Naše číslo
KR-NZ-0108-25

Vec: **Odpoveď na žiadosť o vysvetlenie**

Obstarávateľ: **SPP - distribúcia, a.s.**, so sídlom: Plátennícka 2, 821 09 Bratislava, IČO: 35 910 739 (ďalej len ako „obstarávateľ“) v súvislosti s verejným obstarávaním na zákazku: *Obnova telemetrických zariadení – 10. etapa*, vyhlásenú na základe Oznámenia o vyhlásení verejného obstarávania zverejneného v Úradnom vestníku Európskej únie S 87/2025, číslo uverejnenia oznámenia: 288987-2025 dňa 06.05.2025 a vo Vestníku verejného obstarávania č. 90/2025 pod č. 7711 - MRT dňa 07.05.2025 (ďalej len „zákazka“ alebo „súťaž“), obdržal v zmysle § 48 zákona č. 343/2015 Z. z. o verejnom obstarávaní a o zmene a doplnení niektorých zákonov v znení neskorších predpisov (ďalej len „ZVO“) od záujemcu/ov **požiadavku/ly na vysvetlenie informácií potrebných na vypracovanie ponuky, návrhu a na preukázanie splnenia podmienok účasti**, konkrétne:

Otázka č. 43

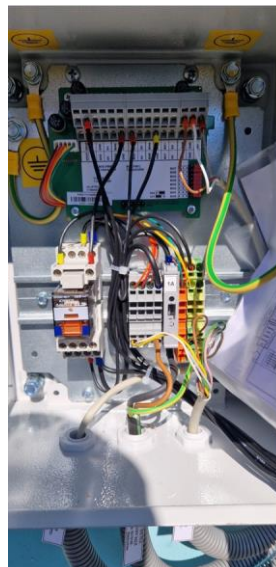
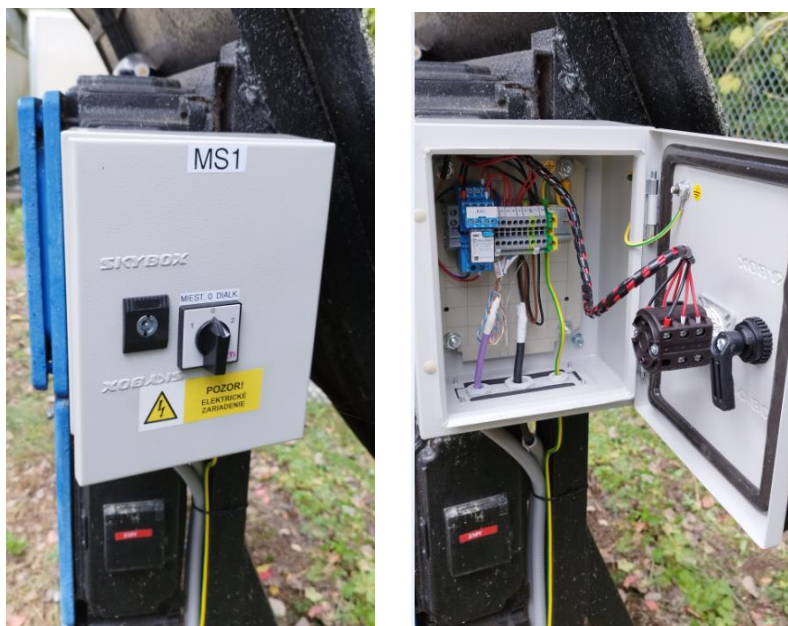
Dovoľujeme si požiadať požadované zapojenie a upresnenie rozvádzačov pre vypínanie ohrevu. Či sa jedná o vypínanie trojfázového alebo jednofázového zariadenia a akého sú ohrevy výkonu (prúdová odolnosť spínacích zariadení).

Odporúčaný rozvádzač je typ Schrack WST2520150, obsahujúci: 3 pólový prepínač (polohy Diaľkovo, Miestne vypnutý a Miestne zapnutý), svorky, 4-pólové výkonové ovládacie relé (min. 6A/250V), poistkové puzdro na DIN lištu s poistkou 1A/250V a káblové priechodky.

Ak je prepínač v polohe Diaľkovo, je možné zapínanie/vypínanie ohrevu riadiť na diaľku z dispečingu obstarávateľa. Ak je prepínač vo zvyšných polohách, ohrev je lokálne zapnutý, alebo vypnutý.

Rozvádzače neslúžia na priame ovládanie výkonových prvkov elektroohrevu, ide len o prerušenie prívodu napájania pre tieto prvky, t.j. diaľkovo ovládaný hlavný vypínač. Príklady takýchto inštalácií sú na priložených obrázkoch nižšie.
